**Projet de Centrale photovoltaïque au sol sur le territoire de la
commune de saint Papoul (11)
déposé par ENGIE PV**

**Avis de l'Autorité environnementale
sur le dossier présentant le projet et comprenant l'étude d'impact
(articles L122-1 et suivants du Code de l'environnement)**

N° saisine : 2020-8499

Avis émis le : 15 juillet 2020

Figure 3: Photographie aérienne de la zone (source : dossier)

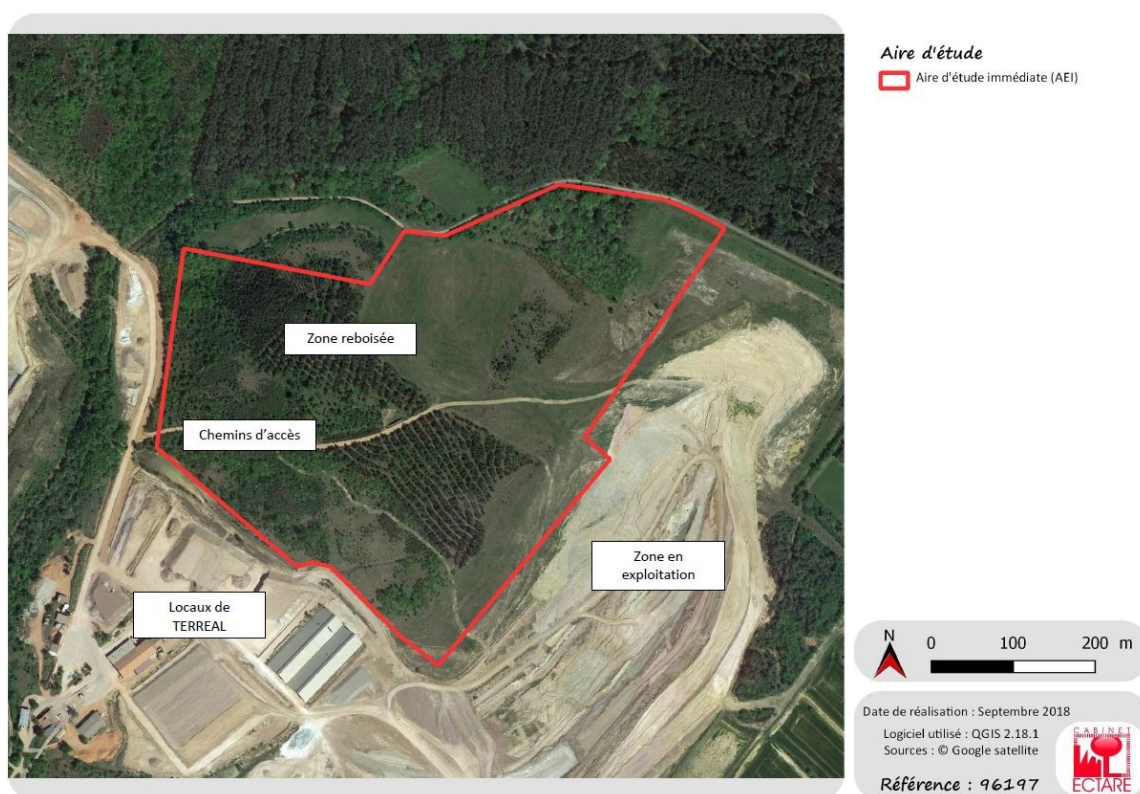
La MRAe note que l'implantation de centrale se situe sur des sols anciennement dégradés par un usage industriel, choix encouragé dans les orientations nationales (circulaire du 18/12/2009 relative au développement et au contrôle des centrales photovoltaïques au sol, guide d'instruction des demandes d'autorisations d'urbanisme pour les centrales solaires de 2020). Toutefois, s'agissant d'une partie de carrière anciennement exploitée, celle-ci a fait l'objet d'une remise en état conformément à la réglementation, avec plantation de conifères, ayant permis le retour à un état plus naturel. Le dossier ne précise pas l'historique du projet et notamment les aspects réglementaires liés à remise en état du site après l'exploitation de la carrière. La MRAe souligne que le remplacement d'un puits de carbone tel qu'un espace forestier par de la production d'énergie, bien que peu carbonée, peut être préjudiciable et n'est pas en adéquation avec la logique de renaturation d'une zone telle que celle-ci.

La MRAe recommande de préciser les aspects réglementaires relatifs à remise en état du site après l'exploitation de la carrière.

La MRAe note que la réhabilitation post-exploitation de la carrière par de la plantation forestière avait toute sa logique au vu de la configuration du site puisque l'ancienne zone exploitée est en bordure d'un espace forestier, ce qui permettait dans sa continuité de bénéficier d'un retour facilité à une meilleure naturalité. Le choix d'implantation du projet pose de fait question. Ainsi, bien que les modifications du projet à l'intérieur de sa zone d'implantation soient légitimes, évitant des zones de plus fort enjeux, aucune information n'est disponible quant à la possibilité d'une implantation géographique différente, et notamment au sein de sites dégradés comme des zones artisanales ou zones industrielles à l'échelle intercommunale — tel que prévu et encouragé dans la doctrine nationale —, et qui n'ont pas bénéficié de réhabilitation comme celui-ci,

La MRAe considère que la justification de la localisation du site est incomplète. Elle recommande de produire une analyse à l'échelle intercommunale, afin d'identifier les sites plus dégradés susceptibles d'accueillir un projet de parc photovoltaïque en complet accord avec les orientations nationales et locales, ou de démontrer que la localisation actuelle constitue la zone de moindre impact.
